新竹縣政府工程查核代表照片表

工程名稱：新竹縣新豐鄉山崎國小通學步道暨行車安全道路改善計畫工程

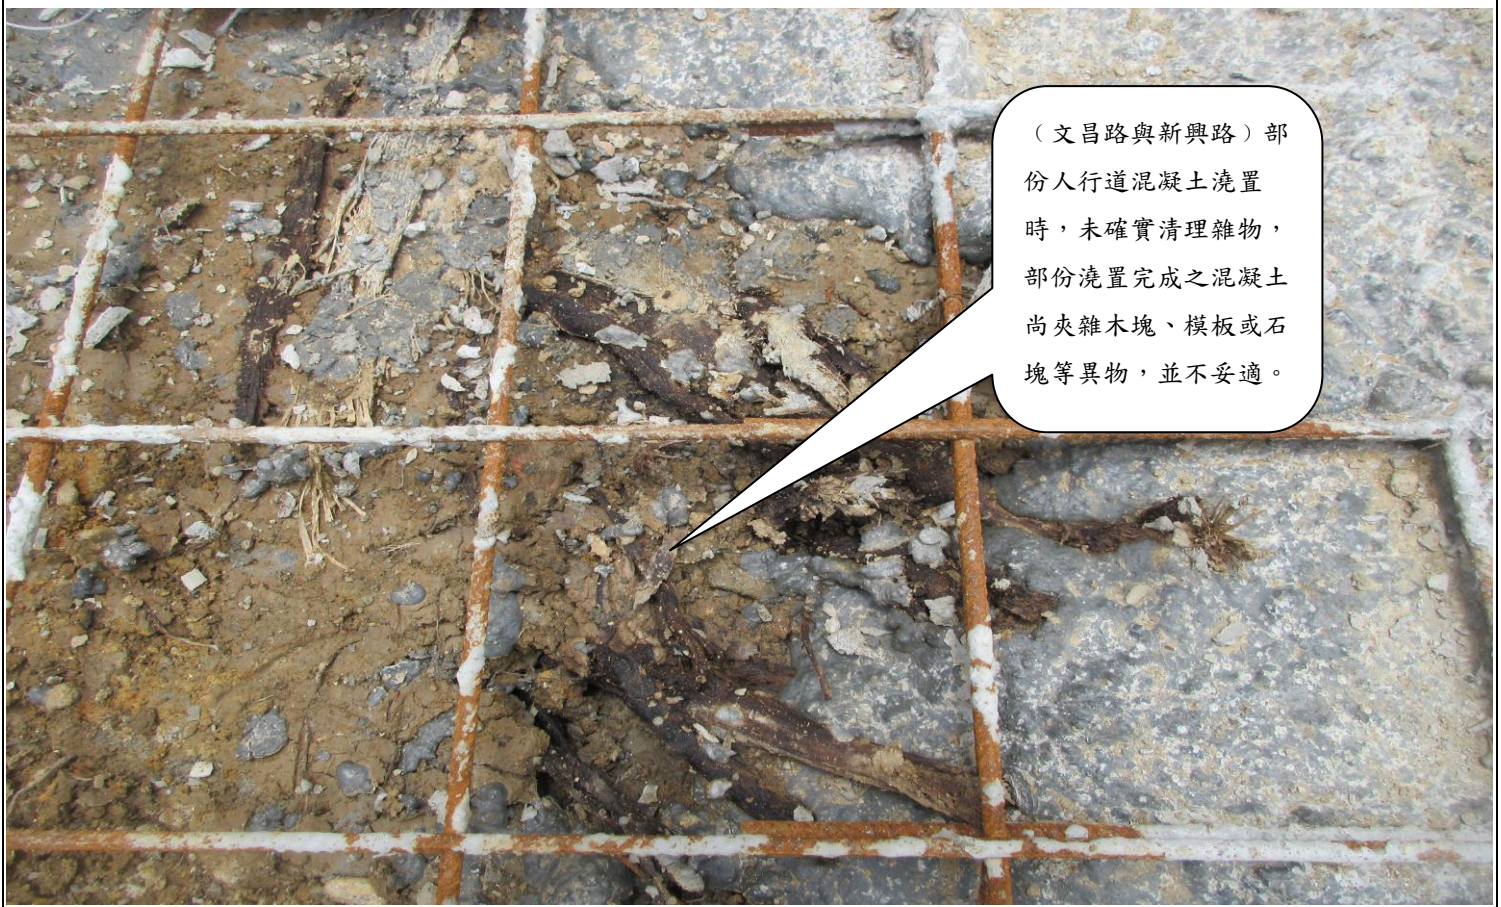
(新興路)部份人行道混凝土澆置、搗實不合規範。部份澆置完成之混凝土有明顯蜂窩或孔洞現象，且表面有裂縫。

(文昌路與新興路)部份人行道混凝土澆置時，未確實清理雜物，部份澆置完成之混凝土尚夾雜木塊、模板或石塊等異物，並不妥適。
